Neuaufstellung des Bebauungsplans Nr. III/4/64.00 „Wohngebiet Sperberstraße“

- Auswertung der Stellungnahmen aus den frühzeitigen Beteiligungsschritten gemäß §§ 13a (3) und 4 (1) BauGB
- Ergebnis der Auswertung der frühzeitigen Beteiligungsverfahren / Übersicht: Ergänzungen und Änderungen der Planunterlagen zum Entwurf

Stand: Satzung; August 2021

Abgrenzungsplan (ohne Maßstab)
Stand: Vorentwurf, Januar 2019

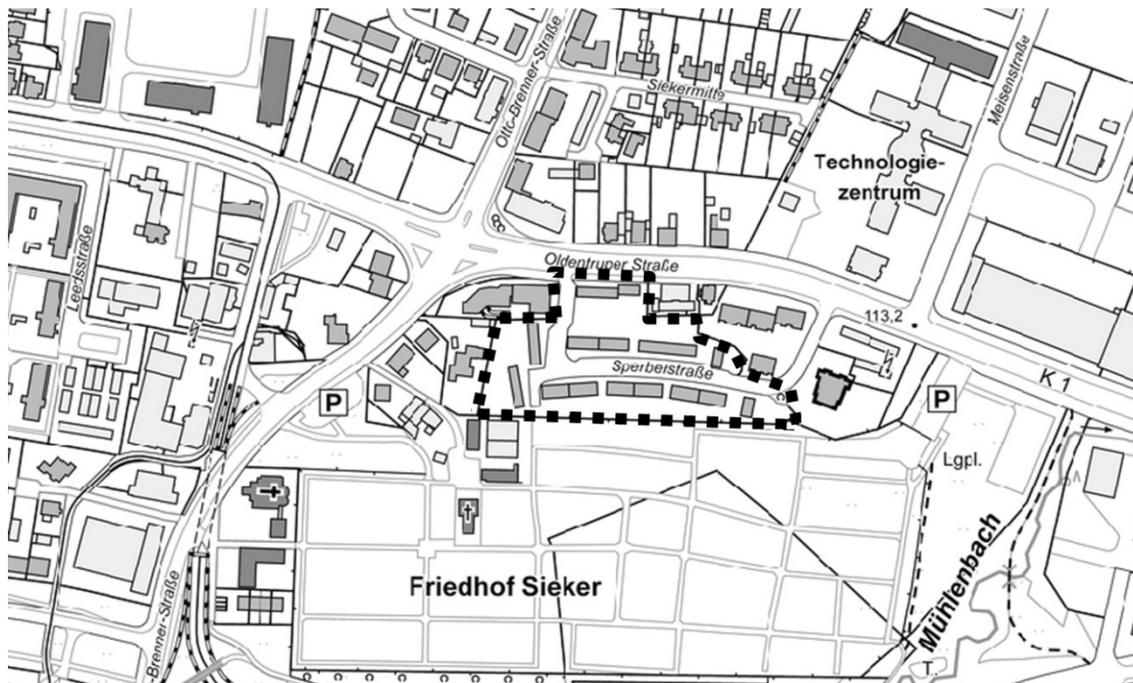
Lediglich der Geltungsbereich wurde um den nordöstlichen Teil verkleinert.
